SAKSFRAMLEGG

Detaljreguleringsplan for Hanevika - Sylta, gbnr 421/2 og 11 m.fl. - 1. gongshøyering/offentleg ettersyn

Detaljreguleringsplan for Hanevika - Sylta, gbnr 421/2 og 11 mfl., Planid 46312021007, vist på plankart sist datert 22.02.2024, med tilhøyrande føresegner datert 20.03.2025.

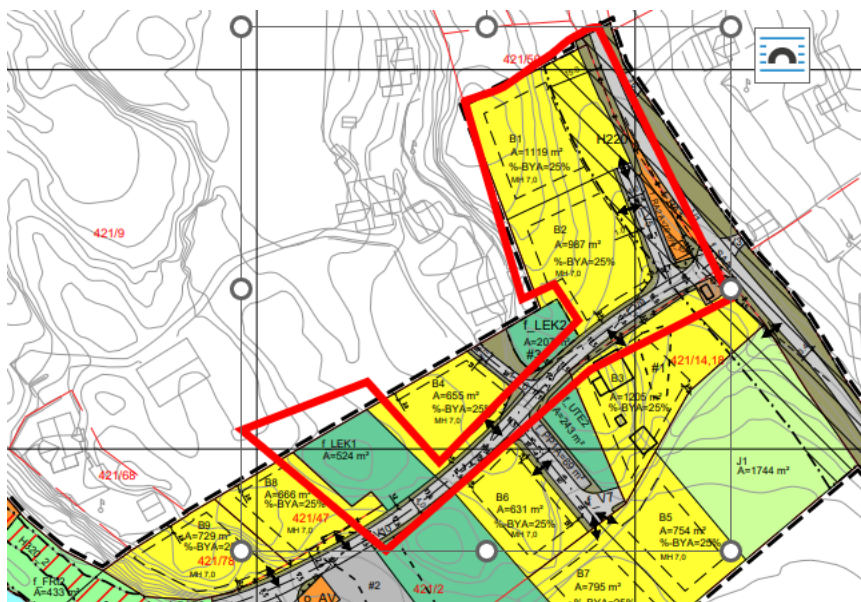
Når det gjeldt krav til felles vatn-, avlaups og overvassanlegg har planforslaget skissert desse i to trinn, slik at ein kan gå i gang med utbygginga av B1 og B2 (totalt 3 einingar) med ei mellombels løysing for handtering av spillvatn. For anna utbygging skal kommunalt pumpeanlegg for spillvatn vera etablert i tråd med teknisk plan før det kan gis igangsetting, jf. rekkefølgekrav § 7.2 bokstav a. Kommunalt pumpeanlegg for spillvatn er regulert med o_AV i plankartet i tilknytning til parkeringsplass f_PP2.

Planen utgjer tilsaman 12 heilårsbustader. Det er ikkje lagt inn eiga gang- og sykkelvegtilkomst, og trygg skuleveg er ikkje dokumentert. Dette er eit avvik frå intensjonane i dei statlege planretningslinjene for samordna bustad-, areal- og transportplanlegging. I KDP Radøy slår krav om *dokumentert trygg veg til grunnskule og kollektivstopp* inn, ved bustadområde som har 15 bueiningar eller fleir.

Kommunedirektøren finn det uheldig at ein ikkje har på plass tilbod for mjuke trafikantar til næraste skule, men finn at kommunedelplanen har meint å opne opp for denne utbygginga, for å få til denne bygdeutvikling på Sylta.

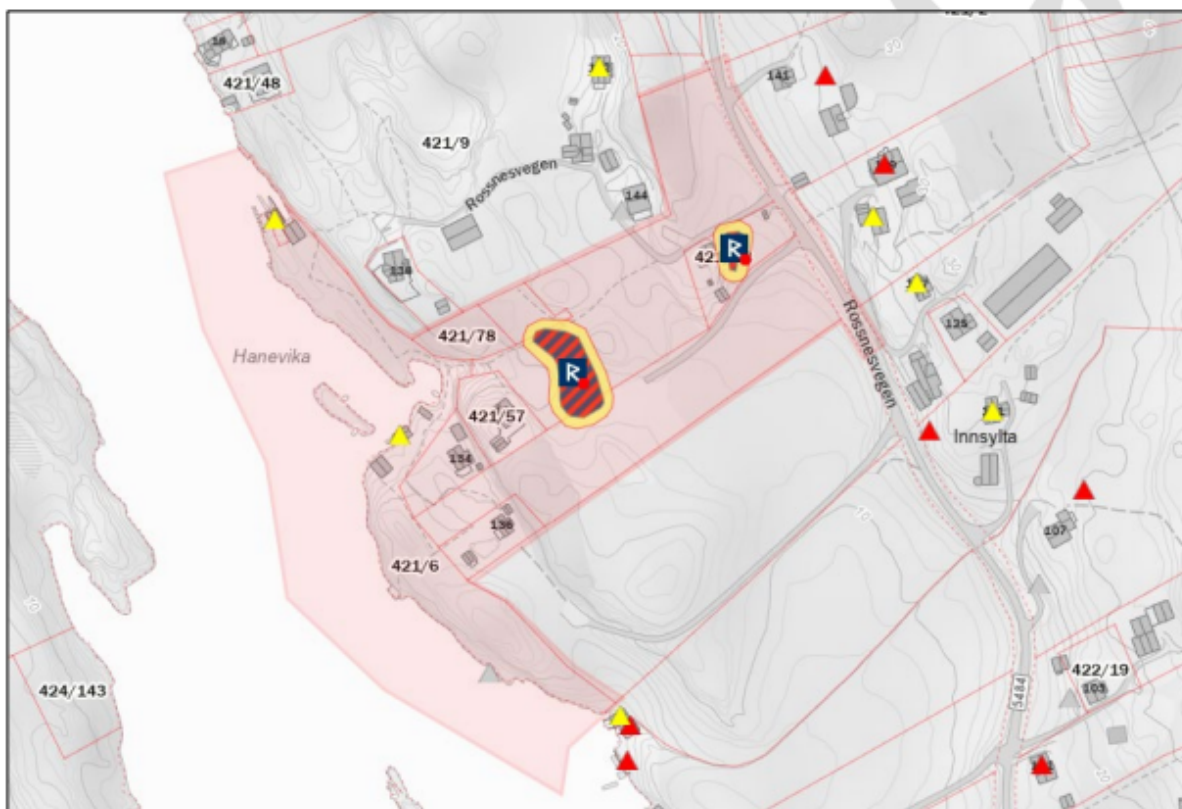
Naust: Planen legg til rette for til saman åtte nye naust, fordelte på UNB6 (fem naust) og UNB7 (tre naust). Nausta skal ha saltak, maks mønehøgde 5 meter og ikkje ha måleverdig loft. Maks bruksareal er 40 m² per naust. Krav til utforming, storleik og plassering er i tråd med føresegn 3.1.12 i KDP _R og er vidareført i planføresegnene, § 4.1.7.

Byggjegrense mot sjø er lagt inn, og allmenn ferdsel i strandsona skal sikrast. Bruk av naust er avhengig av at tilhøyrande felles parkeringsplass er opparbeidd før bruk, jf. rekkefølgeføresegn § 7.3. Kommunen vurderer plassering og utforming som godt tilpassa landskapet og eksisterande naustmiljø.

Småbåtanlegg: Planen legg til rette for to småbåtanlegg i sjø, felt SMS1 og SMS2, med til saman 14 båtplassar – åtte i SMS1 og seks i SMS2. Bryggene skal etablerast som flytebrygger og plasserast parallelt med land. Krav til plassering og utforming er omtalt i planomtalen og sikra i føresegnene.

Kommunedirektøren finn løysinga god, men legg til grunn at etableringa ikkje medføre fysiske hindringar for ferdsel i strandsona. Planmateriale må til 2. gongshandsaming bli oppdatert slik at tilkomst til nausta og småbåthamna i sørvest er sikra. Flaumsone H320 må leggjast inn i illustrasjonsplanen.
